Wettbewerb für den Widmannbrunnen in Bern.

Auszug aus dem Bericht des Preisgerichtes.

I. Preis „Blaudrossel“. — Architekt Lanzrein mit Architekt Max Lutz in Thun.

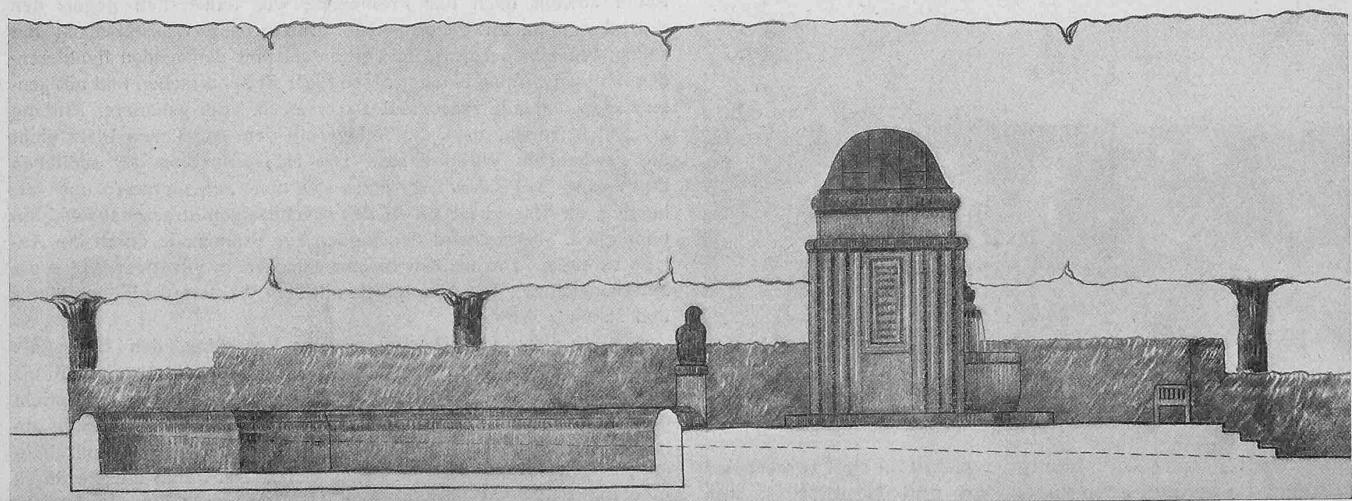
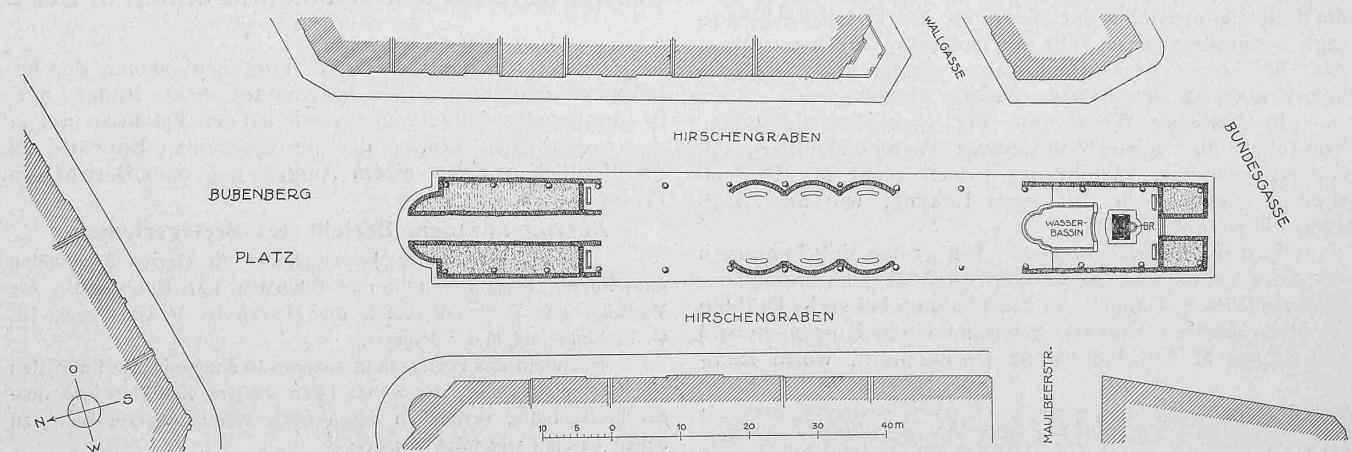
4. Kennwort: *Blaudrossel*. Das Projekt zeigt ein mutiges Anpacken der schwierigen Situation. Hart an belebter Strassenkreuzung in disharmonischer und alltäglicher Umgebung stellt der Verfasser ein Bauwerk hin, das in hohem Masse geeignet ist, ein kostbares Bildwerk zu umschließen. Dabei bleibt es auf dem Boden einer gesunden Natürlichkeit und vermag in der sicheren Beherrschung seiner Mittel auf die Beihilfe von figürlichem und ornamentalem Schmuck zu verzichten. Im Gegensatz zum vorhergehenden Projekt lässt der Säulenbau die Durchsicht auf die weite Promenade frei, ohne die Vorstellung eines geschlossenen Raumes zu verlieren. Die geschützte und gesicherte Wirkung des Innenraumes ist mitbedingt durch die wohldurchdachte Anordnung dreier, das Bildwerk isolierenden Kränze: Wehrsteine, Stufen mit Unterbau, Säulen. Eine innerste Umschliessung bildet der Rand der Brunnen schale, die ein Herantreten an das Bildwerk verwehrt und zugleich für dasselbe einen erwünschten Unterbau bietet. Die Formen des Baues sind frei von Pedanterie, bestimmt und charaktervoll.

Mit grosser Sorgfalt und Feinfühligkeit ist ein Anschluss des Bauwerks an das Terrain gearbeitet: Die Führung der gepflasterten Rinne, die Prellsteine mit den kräftigen Eisenstangen, das Ansetzen der Steinstufen, das Aufnehmen des Unterbaues durch seitliche Stützmauern.

Man möchte wünschen, dass der so schön gelungene Ueberbau eine kostbarere Bildung als die angedeutete Herme umschlösse, die immer eine ungünstige Rückansicht bietet. Eine freistehende Figur würde der zentralen Anlage besser entsprechen und gäbe den Anlass, durch eine symbolisierende Plastik den ideellen Gehalt des Denkmals zu steigern.

Das Preisgericht empfiehlt dem Komitee einstimmig den mit dem I. Preis ausgezeichneten Entwurf zur Ausführung.

I. Preis „BLAUDROSSEL“. Arch. LANZREIN mit Arch. MAX LUTZ, Thun

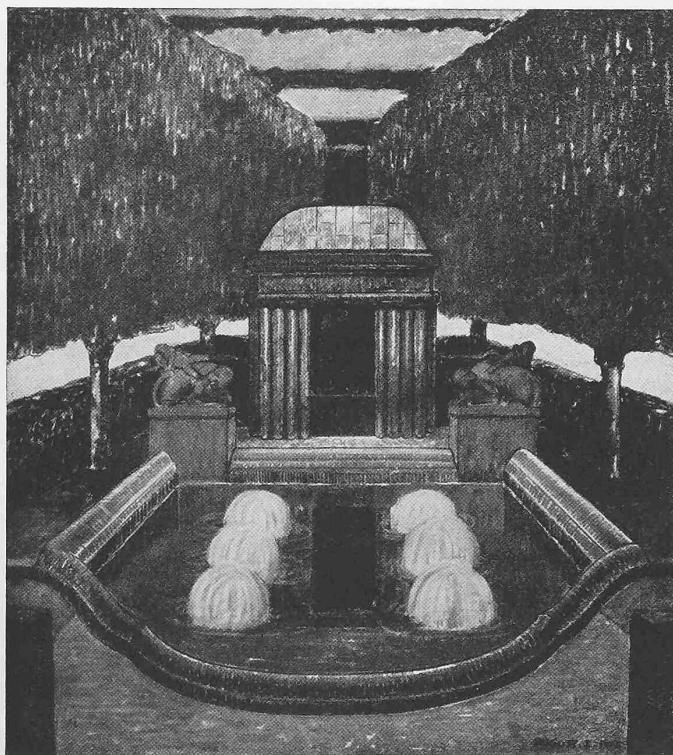
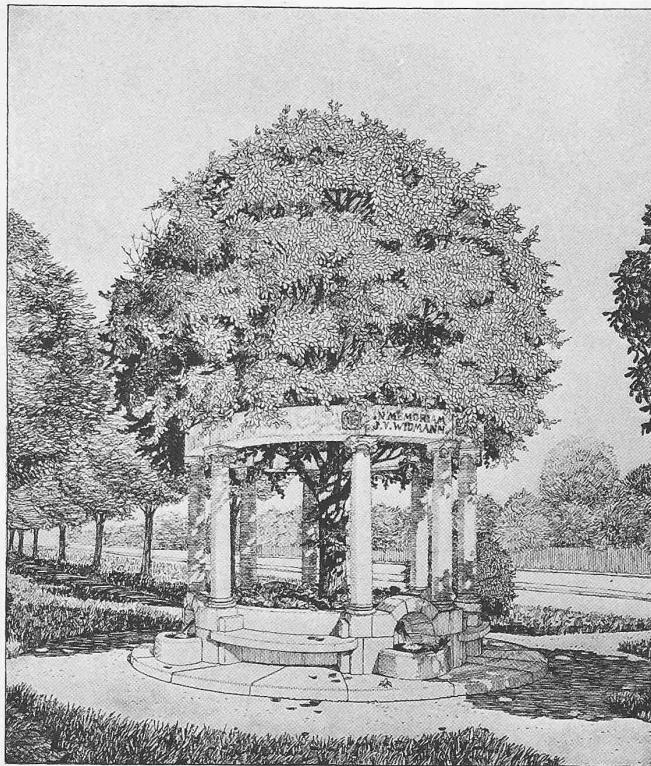
3. Kennwort: *August 13*. Besonders wertvoll ist bei vorliegendem Projekt die gründlich durchstudierte Umgestaltung der ganzen Promenade. Mit geringen Mitteln ist hier die nüchterne Anlage zu einer reizvollen Schöpfung umgestaltet worden. Dabei ist den Verkehrsverhältnissen durchaus Rechnung getragen. Der Bau selbst ist in Verbindung mit seinem Bassin harmonisch und einheitlich angelegt. Jedoch ist die absolute Grösse desselben im Verhältnis zur Formgebung zu gering bemessen, was sich besonders deutlich im Aufriss der Seitenansicht ausspricht (Verhältnis von Becken zur Hauptmasse). Das Monument wirkt allzusehr zwischen die Baumreihen eingeklemmt (siehe Modell), auch kontrastiert die Silhouette zu wenig mit den kompakten Formen der Baumkronen. Die Anlage von hohen Hecken um das Denkmal wird von aussen unschöne und unverständliche Seitenansichten ergeben. Das Bassin mit seinen Sprudeln, die seitlichen Stufen, sowie die Anordnung des rück-

seitigen Beckens sind sehr schön gedacht und harmonisch durchgeführt. Dagegen drücken die stark körperlichen Gruppen auf das ohnehin schon kleine Monument.

Das Relief, der Heilige mit dem Löwen, ist in der Aufrisszeichnung sehr schön konzipiert; im Gegensatz dazu bleibt die beigegebene Modellskizze in ihrer naturalistischen trockenen Ausführung hinter dem getragenen Styl des Aufbaues weit zurück.

Man kann sich vor dem Denkmal des Eindruckes eines Mausoleums nicht erwehren und hat die nachhaltige Empfindung, dass die gewählte Formensprache mit der zu ehrenden Dichtergestalt zu sehr im Widerspruch steht.

III. Preis „ARBOR VITAE“. Architekt ROB. GREUTER in Bern

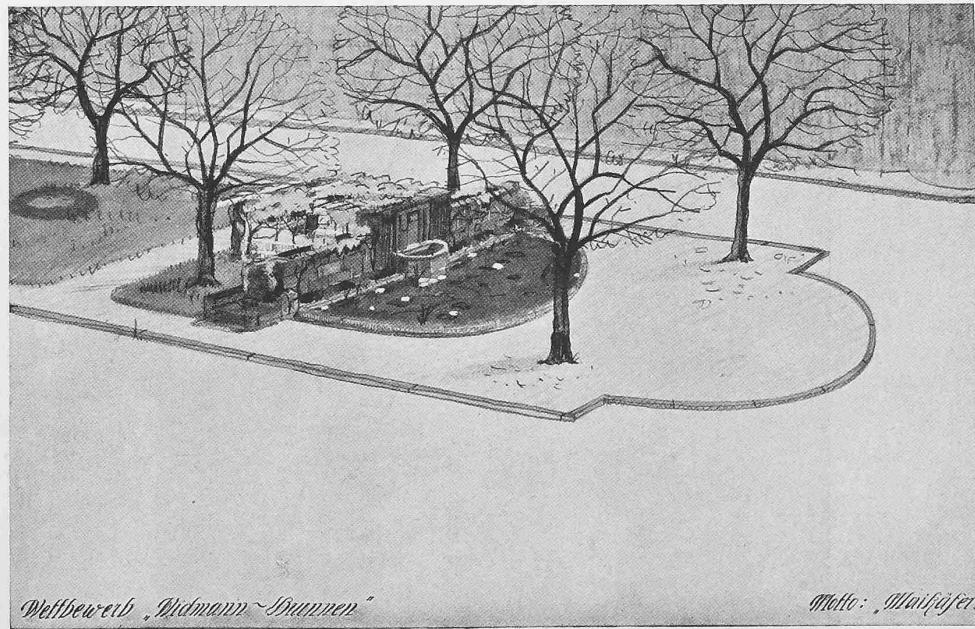
2. Kennwort: *Arbor vitae*. Der Vorschlag, den Baum als Monument des Dichters zu wählen, diesen Baum durch einen Kranz von Säulen zu fassen, ist äusserst anziehend. Gegen die Idee spricht der Umstand, dass die Situation diesem Gedanken vollständig abhold ist, wie es der Verfasser durch die Andeutung einer landschaftlichen Idealumgebung selbst bekannt hat. Der Baum müsste durch Stellung, Form oder Grösse von den Promenadäbäumen sich abheben, oder aber durch seinen historischen Wert oder seine besondere Form eine Hervorhebung verlangen. Die gewählten

Architekturformen sind im Verhältnis zur Natur, die sie stützen sollen, zu zart und zu wenig überzeugend. Der Stammansatz, ein wichtiger Punkt des Monuments, ist durch die Umpflanzung verschleiert, die Höhenlage des inneren Bodens bleibt unklar. Es ist Gefahr vorhanden, dass die Art der Einpflanzung des Baumes an einen Pflanzenbehälter erinnern könnte. Die Brunnchen sind wohl zu winzig und die Bänke liegen ausserhalb des Schattenbereichs.

IV. Preis „MAIKÄFER“. Architekten LUTSTORF & MATHYS, Bern

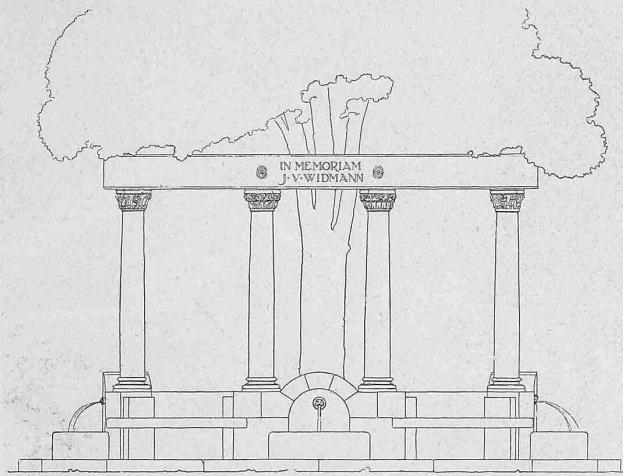
1. Kennwort: *Maikäfer*. Die vorliegende Arbeit versucht den Raum sowohl nach der Promenade wie namentlich gegen den Bubenbergplatz zu beherrschen. Das grosse Wasserbecken mit seinen Flügelmauern und in Verbindung mit den beiden flankierenden Bäumen vermag einen grossen Platz zu beherrschen und nötigenfalls eine fehlende Platzwand zu ersetzen. Bei genauerer Prüfung zeigt sich jedoch, dass die Anlage auf dem gegebenen Platz nicht die gewünschte Wirkung hat. Die Häuserfluchten der südlichen Begrenzung des Bubenbergplatzes sind nicht aufgenommen und verhindern, das Bassin ist neben den abschüssigen Strassenanschnitten unmöglich. Ferner wird der Zugang zur Promenade durch die Anlage verstellt. Die kleinen Brunnen decken in günstiger Weise die Seitenansichten. Die Mittelpartie mit dem Wasserspiel ist von klarer und schöner Wirkung.
